MINISTÉRIO DA DEFESA
COMANDO DA AERONÁUTICA
DEPARTAMENTO DE CONTROLE DO ESPAÇO AÉREO

MSG Nº: 9/DPLN5/34325 **DATA:** 26.04.2019

ASSUNTO: Solicitação para alteração no tipo de sinalização dos aerogeradores.

Figura 5-9.A: Sinalização de turbinas eólicas – condição padrão

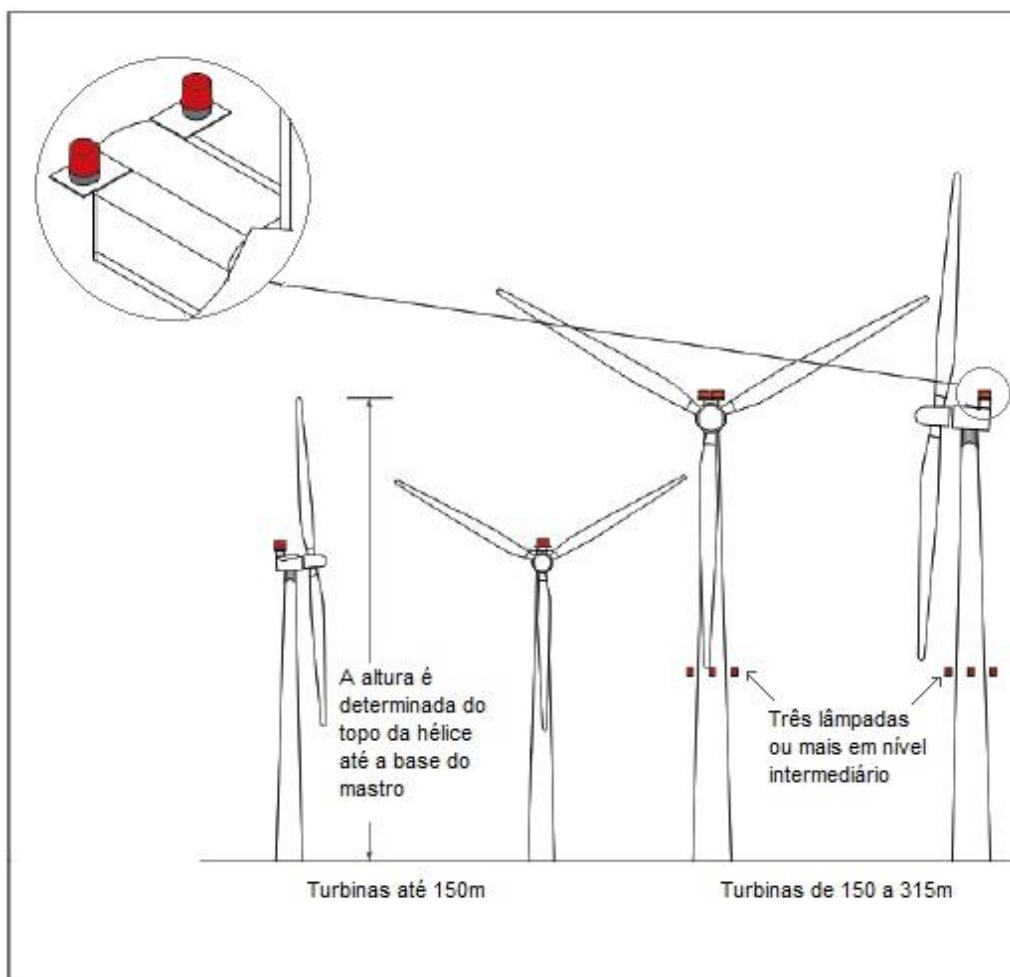
3. Após amplo estudo realizado pelos representantes da DPLN5 e DCDT, decidiu-se em atender ao pleito da Empresa, baseado nas publicações supracitadas, recomendando a eliminação da obrigatoriedade de pintura do primeiro terço do mastro de turbinas eólicas, dando nova redação ao artigo 76 da Portaria 957/GC3 conforme a seguir:

"Art. 76. A sinalização de uma turbina eólica deve ser realizada por meio da pintura, na cor branca, das pás do rotor, da nacele e do mastro, conforme ilustrado na figura 5-9 A.
